Сто пятьдесят шестая сессия

Предложение к поправкам серии 01 к Правилам № 121 (идентификация органов управления, контрольных сигналов и индикаторов)

**Представлено Рабочей группой по общим предписаниям,
касающимся безопасности***

Таблица 1, изменить следующим образом (включив новую сноску 21/):

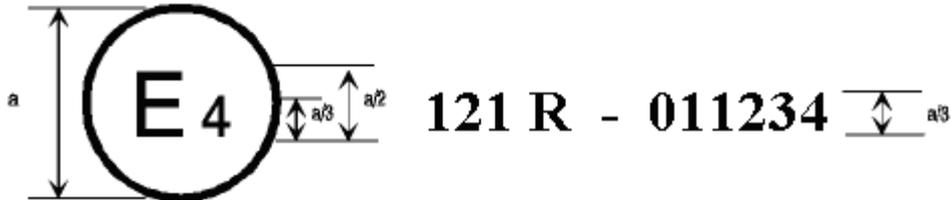
№	Колонка 1	Колонка 2	Колонка 3	Колонка 4	Колонка 5
	ПОЗИЦИЯ	УСЛОВНОЕ ОБОЗНАЧЕНИЕ 2/	ФУНКЦИЯ	ОСВЕЩЕНИ Е	ЦВЕТ
...
43.	Электронный контроль устойчивости	 или ESC 17/	Контрольный сигнал	Да	Желтый
44.	Система электронного контроля устойчивости отключена	 или ESC OFF 17/ 21/	Контроль	Да	
			Контрольный сигнал	Да	Желтый

21/ На условном обозначении, указанном в позиции № 43, или поблизости от него могут находиться вспомогательные буквы "OFF". Предполагается, что никаких ограничений в отношении выбора шрифта букв "OFF" или "ESC OFF" вводиться не будет. (Примечание: слова "OFF" и "ESC OFF" будут приводиться на английском языке без перевода)."

Образец В

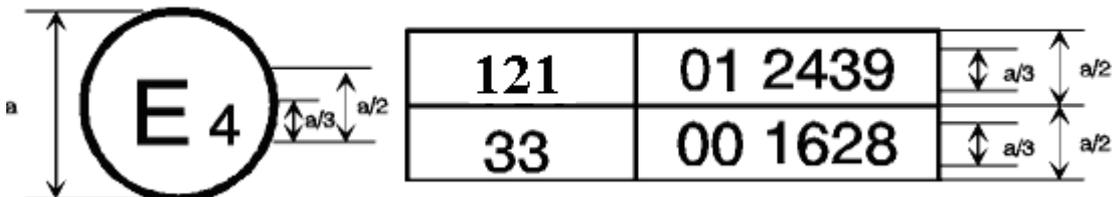
Приложение 2, образцы знаков официального утверждения А и В, изменить следующим образом (текст существующей сноски ¹ не изменяется):

Приведенный выше знак официального утверждения, проставленный на транспортном средстве, свидетельствует о том, что данный тип транспортного средства был официально утвержден в Нидерландах (E4) на основании Правил № 121 и Правил № 33¹. Номер официального утверждения указывает, что на даты предоставления соответствующих официальных утверждений Правила № 121 включали поправки серии 01, а Правила № 33 находились в их первоначальном виде".
